监理通知单

工程名称：安徽全柴动力股份有限公司 31MW 分布式光伏发电项目 编号：QCGF-ZHJL-A.0.7-034

事由：关于天利厂区组件安装质量问题事宜

组件堆放不规范

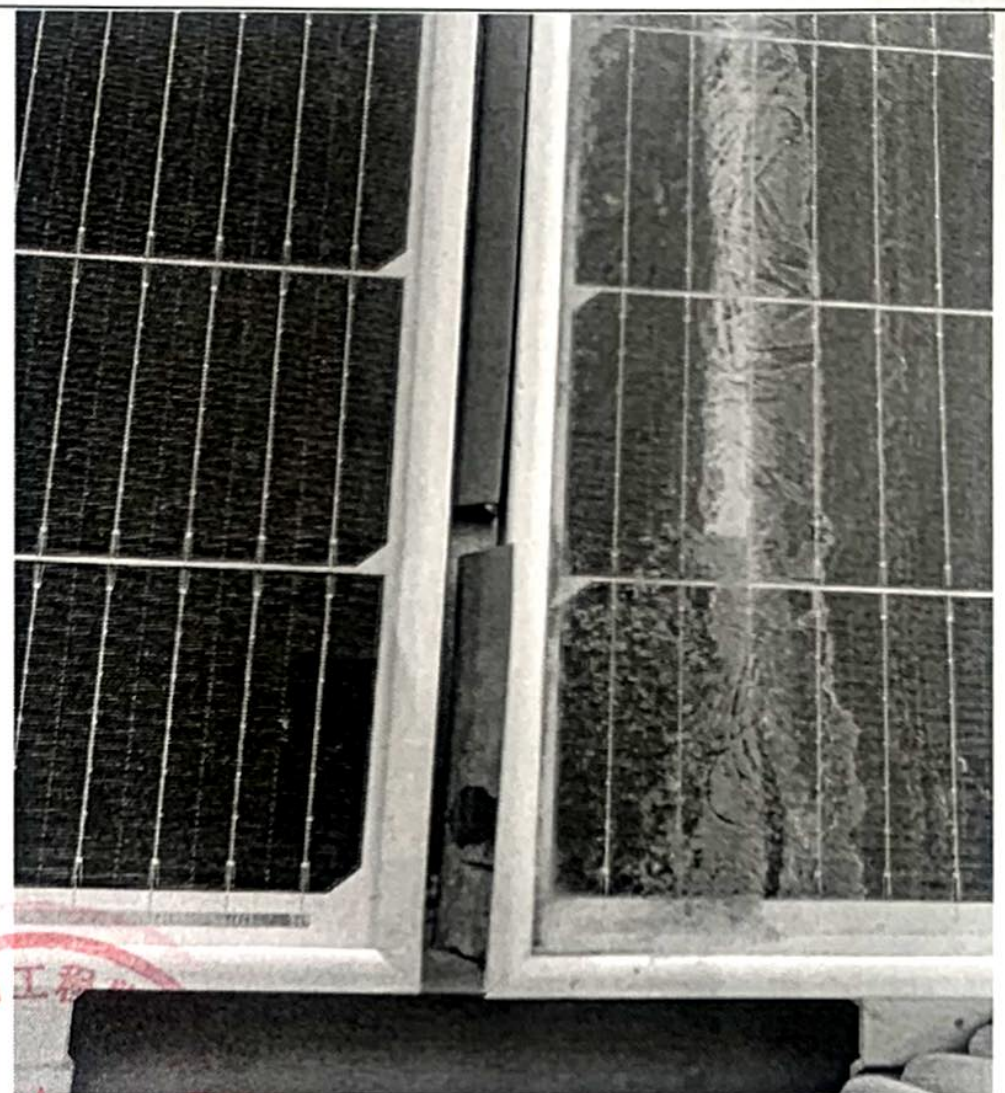
- 1、组件堆放不规范，易造成组件隐裂。
- 2、个别组件间胶条存在断裂现象，不符合相关要求。
- 3、个别处中担板间缝隙较大，不符合相关要求。详见问题照片

针对上述问题，望你单位立即按规范等相关要求整改，整改完成后报项目监理单位复查，确保工程质量符合要求。
